改善箇所説明図

改善の内容

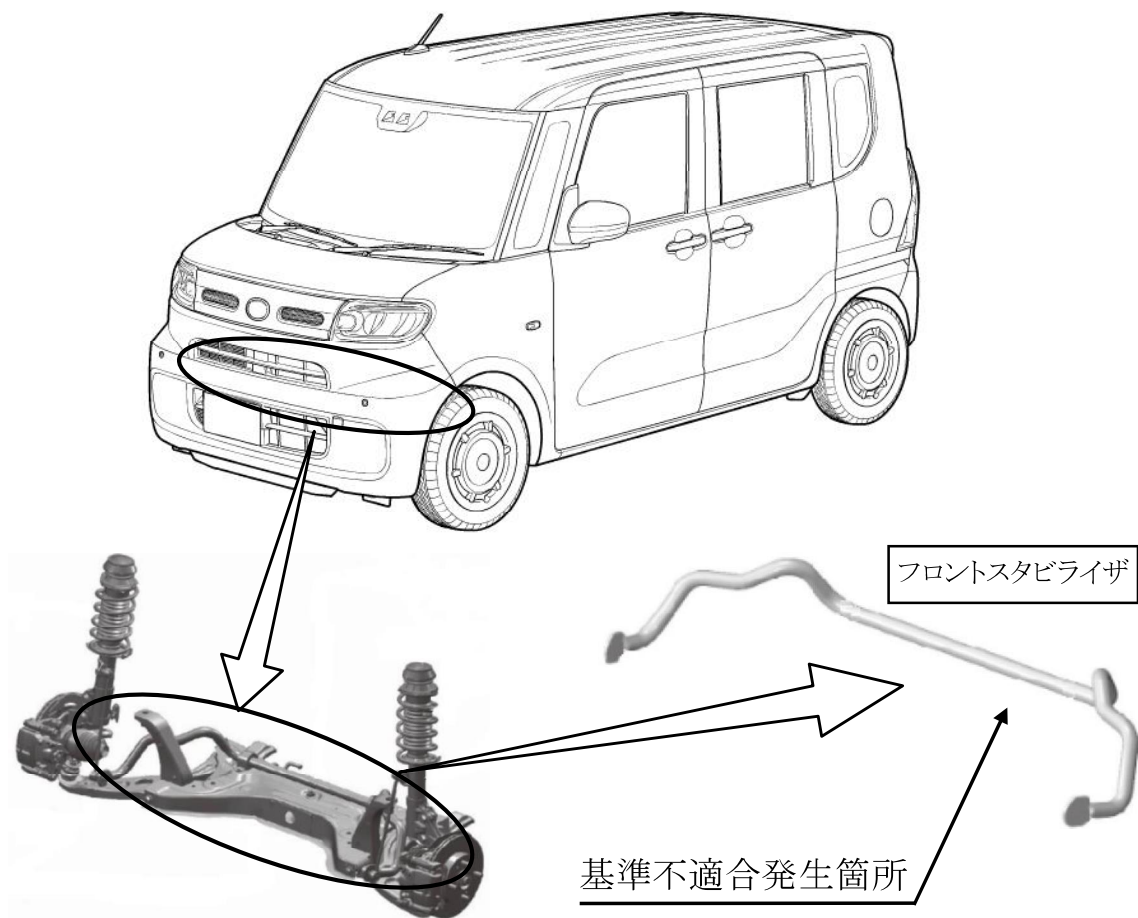
フロントスタビライザにおいて、製造工程の管理が不適切なため、パイプ内部に塗装前の化成液が多量に残留し、水素脆化によって強度が低下しているものがある。そのため、そのままの状態で使用を続けると、走行中の振じり力によってスタビライザが折損するおそれがある。

全車両、フロントスタビライザの識別ペイントを確認し、該当する生産工場製のものは良品と交換する。

改善済車両には、車台番号打刻のハイフンの上側に黄色ペイントを塗布する。
